BIJLAGE II AMBTSHALVE AANPASSINGEN

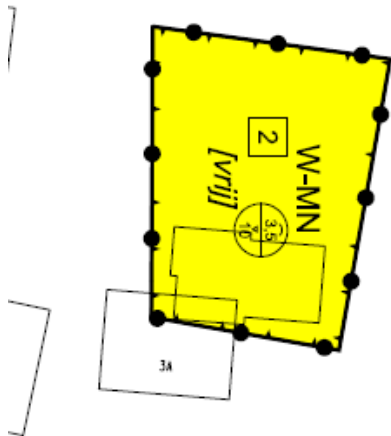
- Gedurende de procedure van dit bestemmingsplan is er aan de Breemhorstsedijk 65 in de Mortel een dakopbouw gerealiseerd die niet mogelijk is binnen de planregels: de goothoogte is 5,62 meter in plaats van de maximale 4,5 meter. Binnen de huidige regels is het niet mogelijk om hiervan af te wijken. Zie de foto voor de dakopbouw.

- Conclusie: enkel deze opbouw zal middels aanpassing van de verbeelding (afwijkende goothoogte) mogelijk gemaakt worden. Deze hogere goothoogte wordt niet voor het gehele perceel mogelijk.

Verkaveling ontwerpplan.

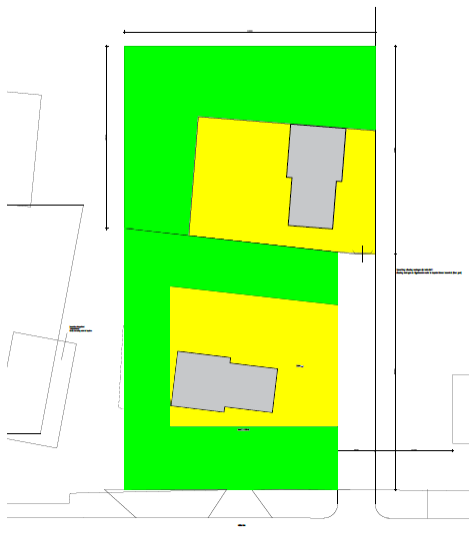
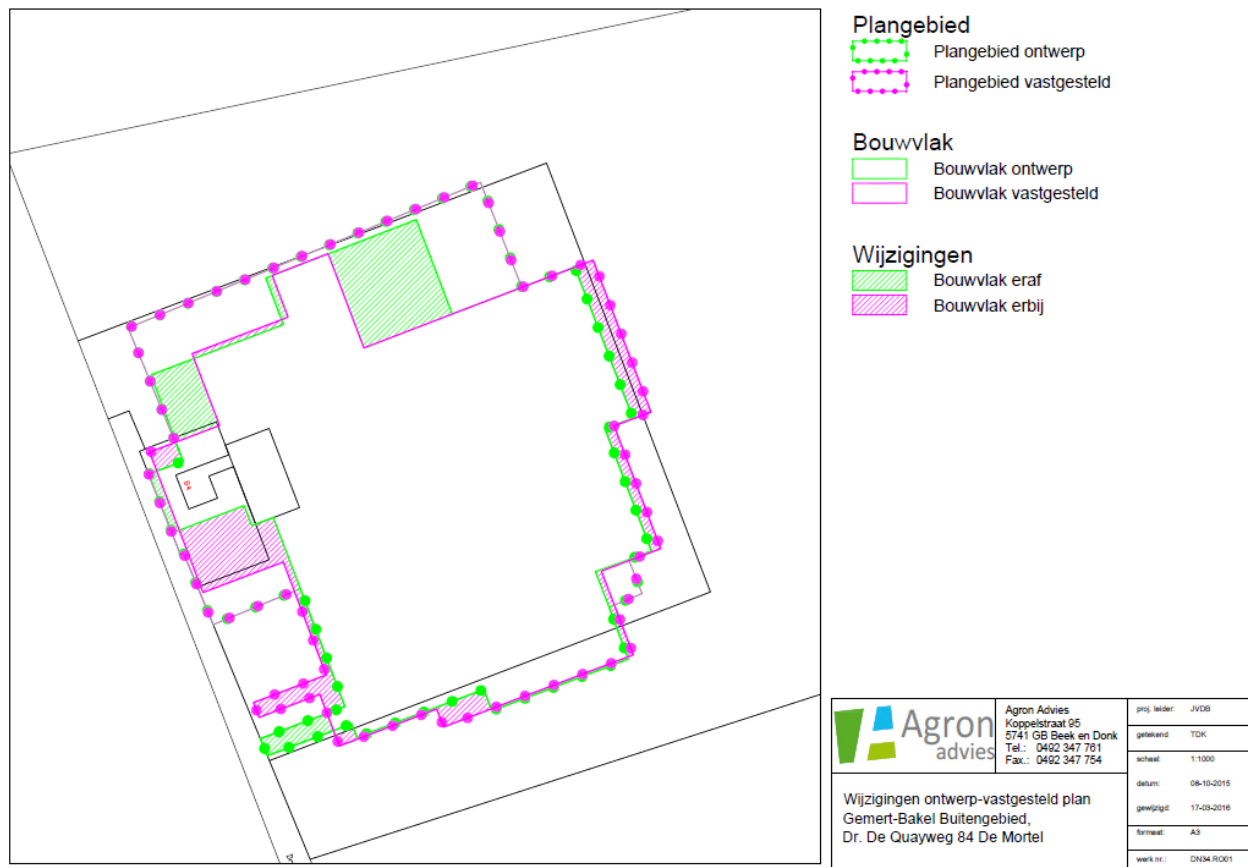
- De verkaveling van de twee woningen aan de Heibloem 7 wordt aangepast. Tussen de twee woningen wordt een groenzonering gerealiseerd. zie hiervoor onderstaande verbeeldingen.
